## プリント基板用コネクタ S2L-SMT 3.50LF シリーズデザイン変更のお知らせ

この度、プリント基板用コネクタ S2L-SMT 3.50LF(フランジ)シリーズのデザインを変更させていただく事となりました。この変更によりケーブル側コネクタ B2CF3.50RL シリーズのロック機能を S2L-SMT3.50F シリーズでもご利用いただけるようになりました。また、この変更に伴う、電気的仕様、品番、型式、梱包仕様などの変更はございません。

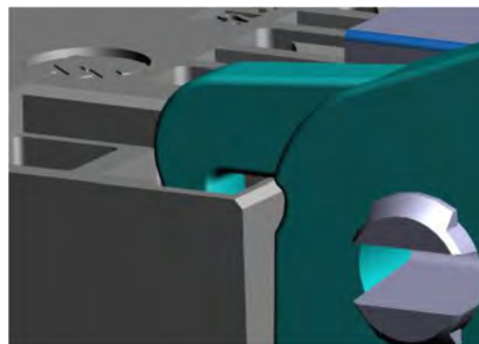
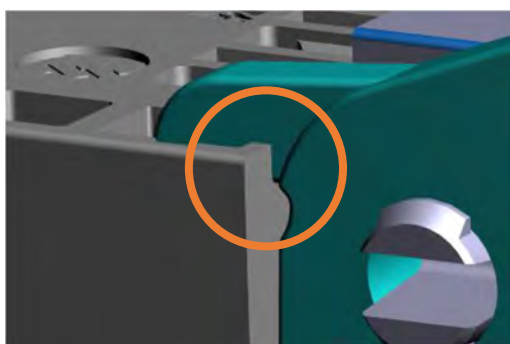
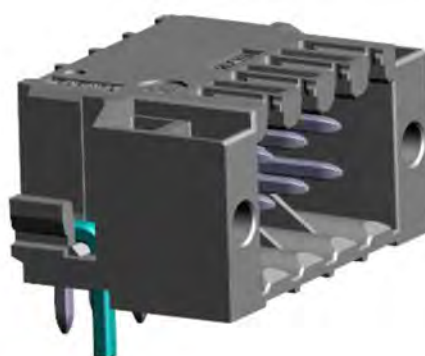
S2L-SMT3.50F(フランジ)シリーズのフランジ部の形状変更。

この変更により、旧デザインでは接続することができなかった B2CF3.50LR シリーズのロック&リリースレバーが利用可能になります。
